Kontrollenheter

Marvil E-motion 2016-2018

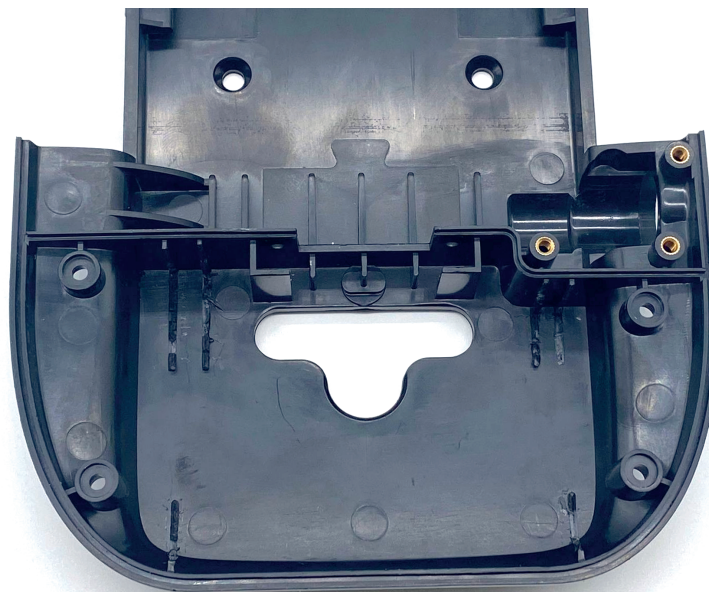
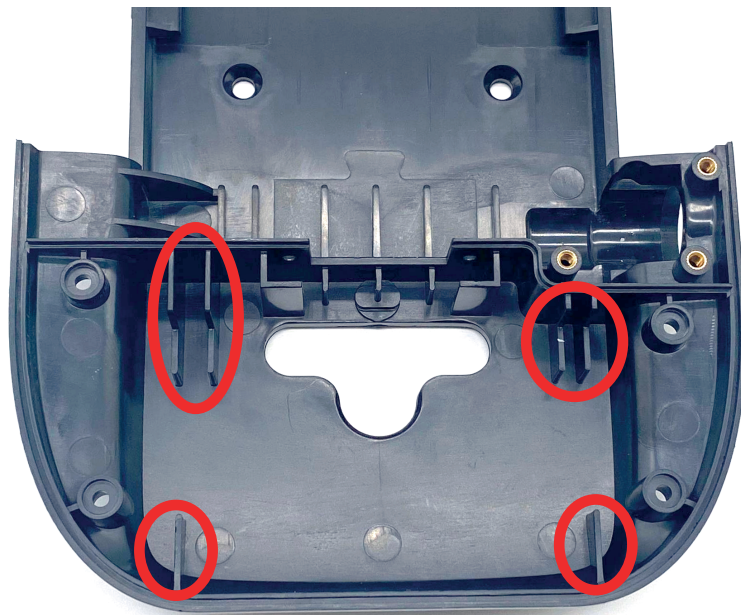
Vid ombyggnation från batteri 8062-12 till 8062-36 måste man byta batterihållare (8060-30). Vid bytet måste kontrollenheten demonteras/återmonteras. För vissa kontrollenheter kan skenen behöva modifieras för att enheten ska få plats i lådan. Klipp bort de markerade plastbitarna.

Kontrollenheter: 8064-26 E-Motion Comfort, 8064-37 E-Motion Lite

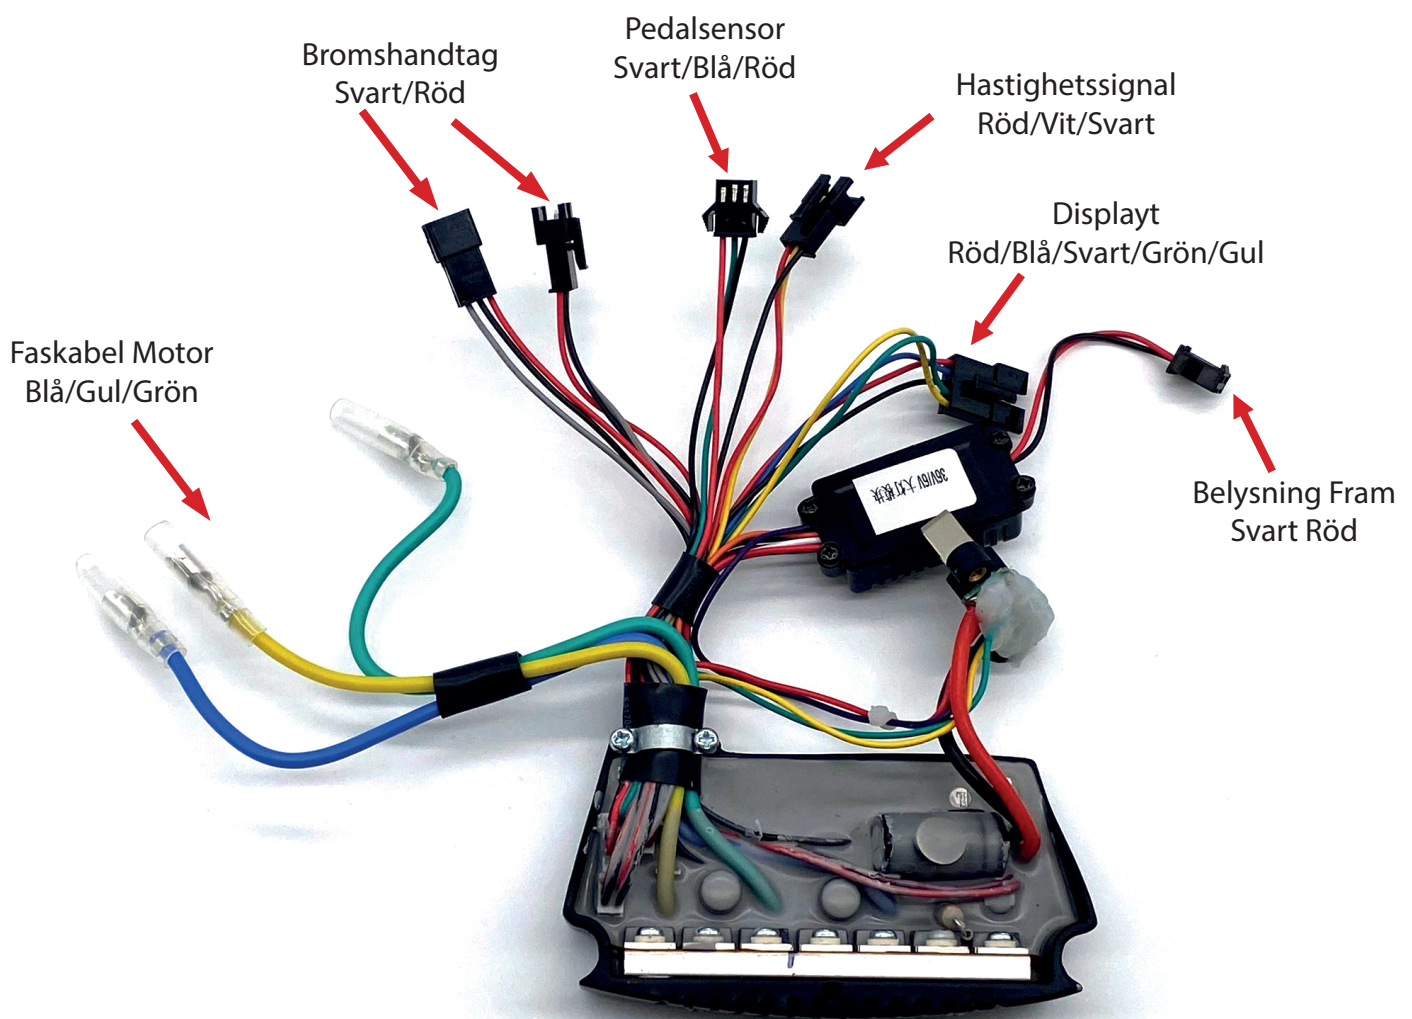
Vid ombyggnation från batteri 8062-12 till 8062-36 måste man byta batterihållare (8060-30). Vid bytet måste kontrollenheten demonteras/återmonteras. Färgangivelserna avser kabelfärgen på cykelns kablage.
